STACY施設等の設置変更許可申請書について 概要説明資料

国立研究開発法人日本原子力研究開発機構
原子力科学研究所

令和2年〇月〇日

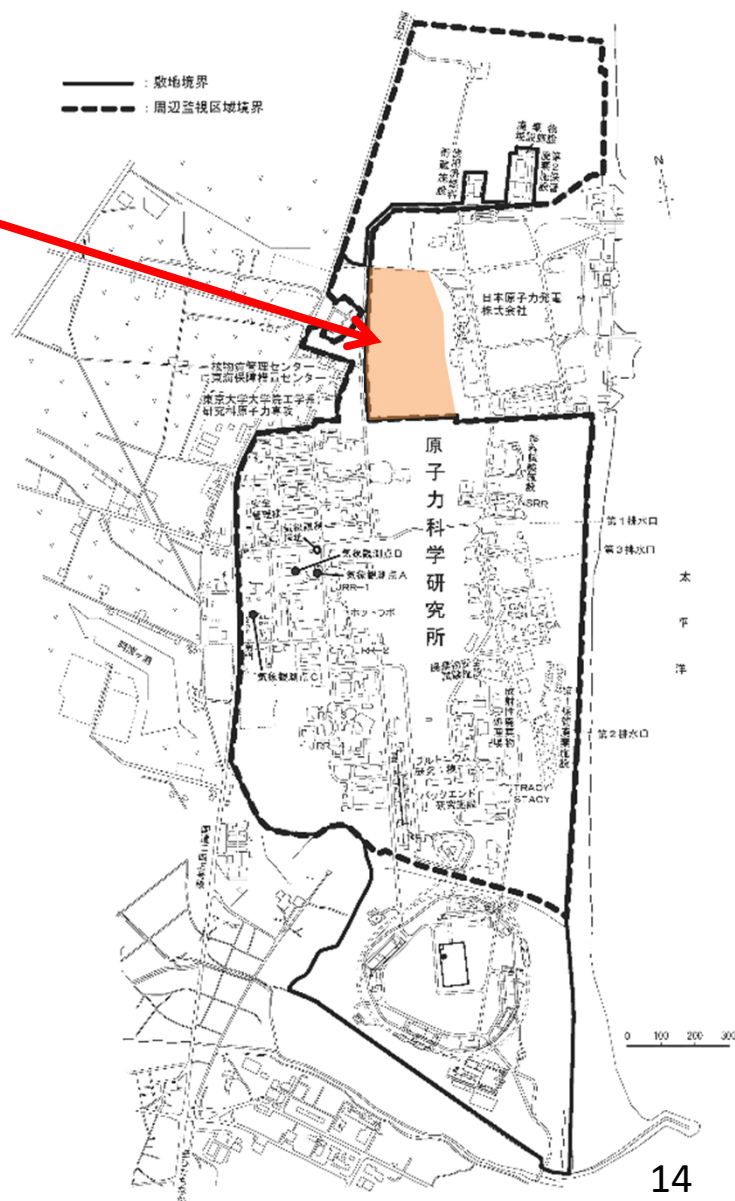
日本原子力発電(株)が東海第二発電所に緊急時対策所等を設置する用地として原子力科学研究所北側の敷地の一部(約10万m²)を貸与する。

○敷地面積:約210万m² ⇒ 約200万m²

○今回貸与する敷地については、引き続き日本原子力発電(株)の周辺監視区域として居住の禁止等の措置が講じられるため、一般公衆の居住の可能性はない。このため、平常運転時における周辺監視区域外に居住する人(一般公衆)に対する被ばく評価の評価点及び事故時における敷地境界外に居住する人(一般公衆)に対する被ばく評価の評価点に変更はなく、いずれの評価結果にも影響はない。

(3) 敷地境界及び周辺監視区域境界の変更(2/2)

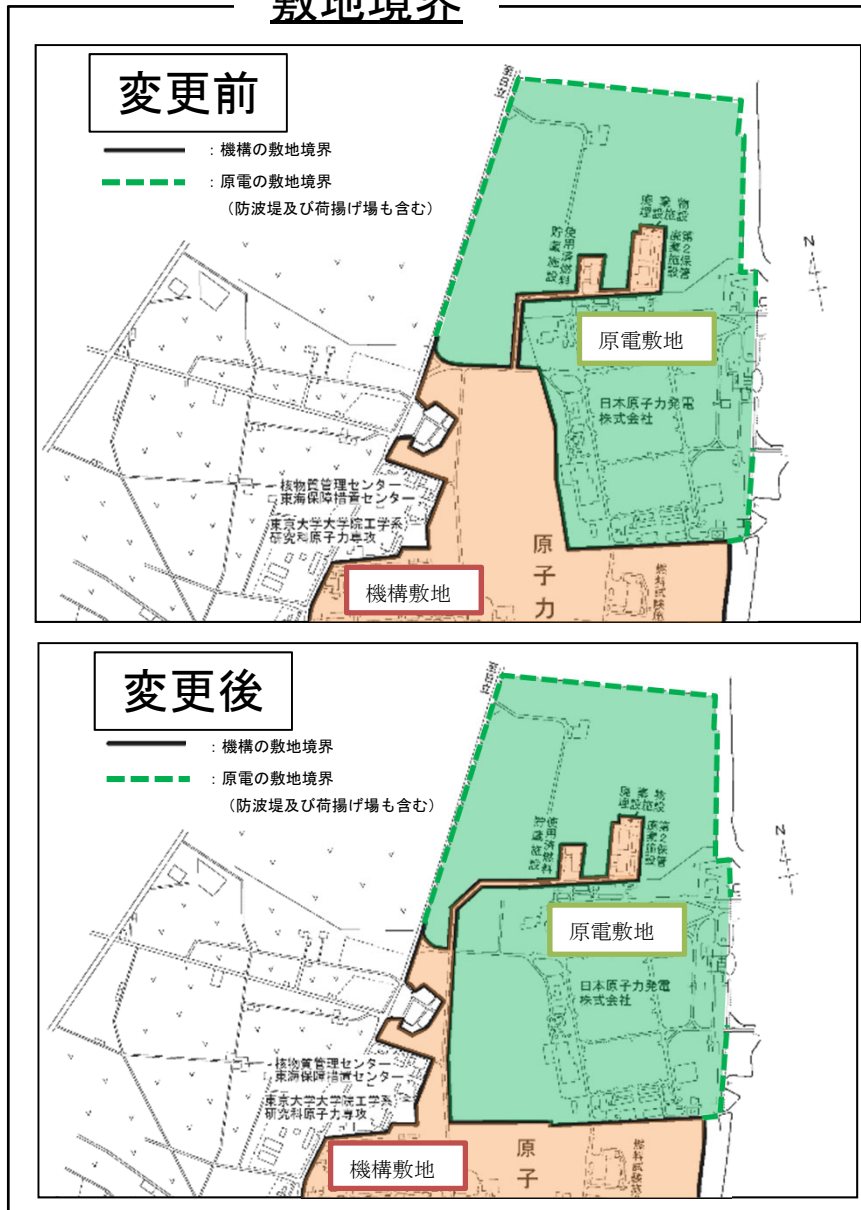
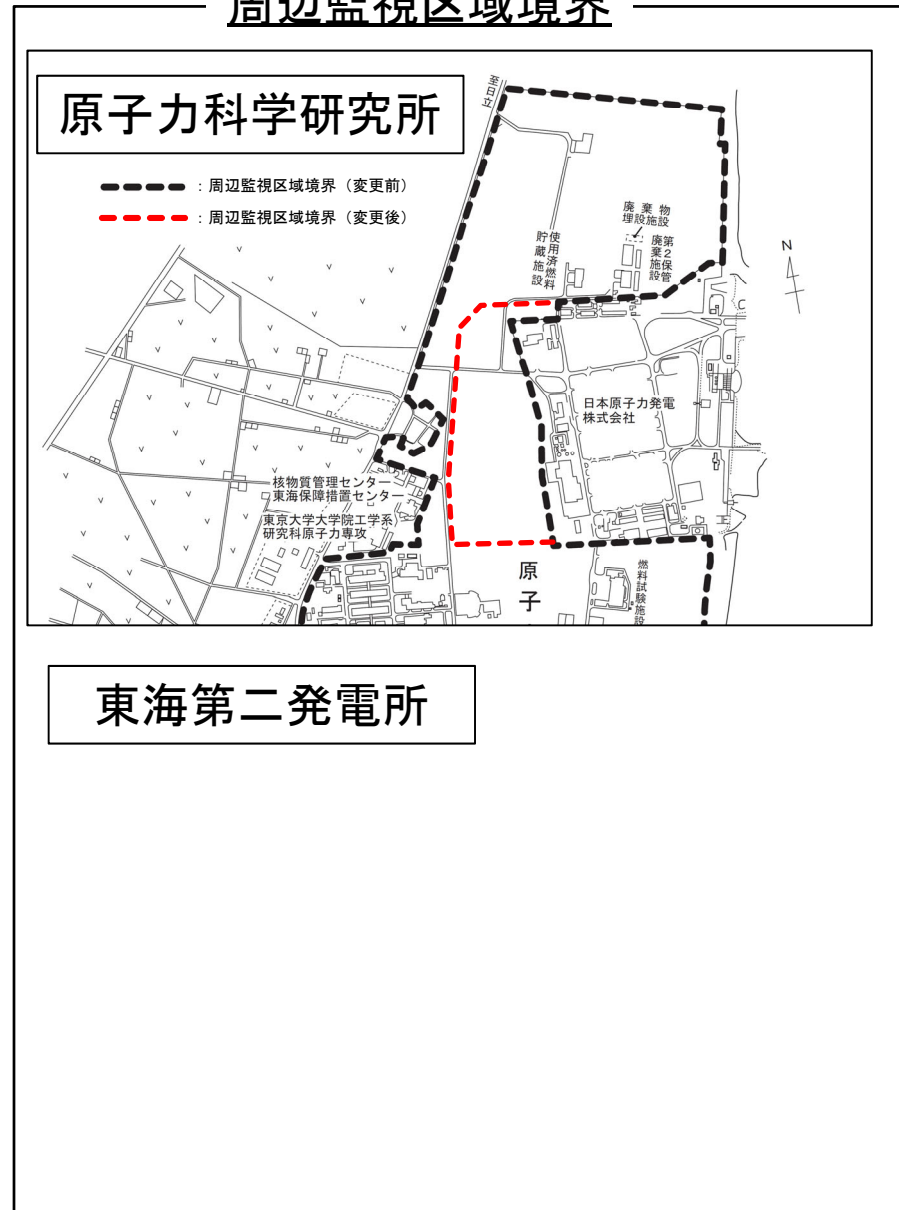
敷地境界

周辺監視区域境界
